Świebodzin, 2023-03-31

ZP.271.7.5.2023.AG

Dotyczy: postępowania o udzielenie zamówienia publicznego, prowadzonego w trybie podstawowym pn.
Modernizacja stadionu głównego Ośrodka Sportu i Rekreacji w Świebodzinie.

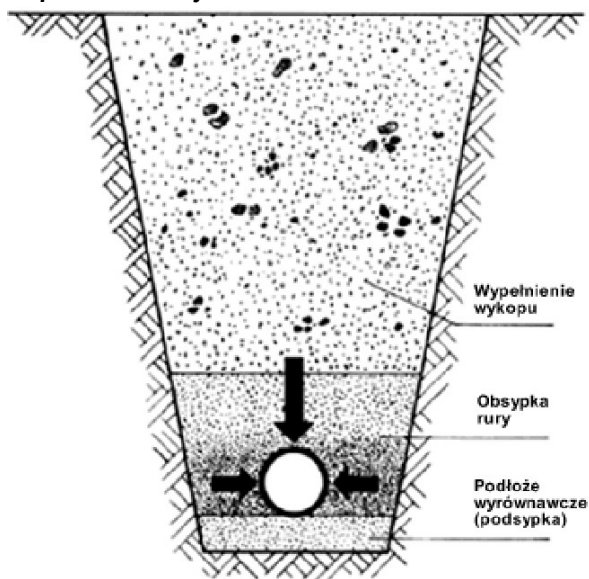
Prosimy o przesłanie przekroju instalacji drenarskiej dla boiska.

Odpowiedź na Pytanie nr 9
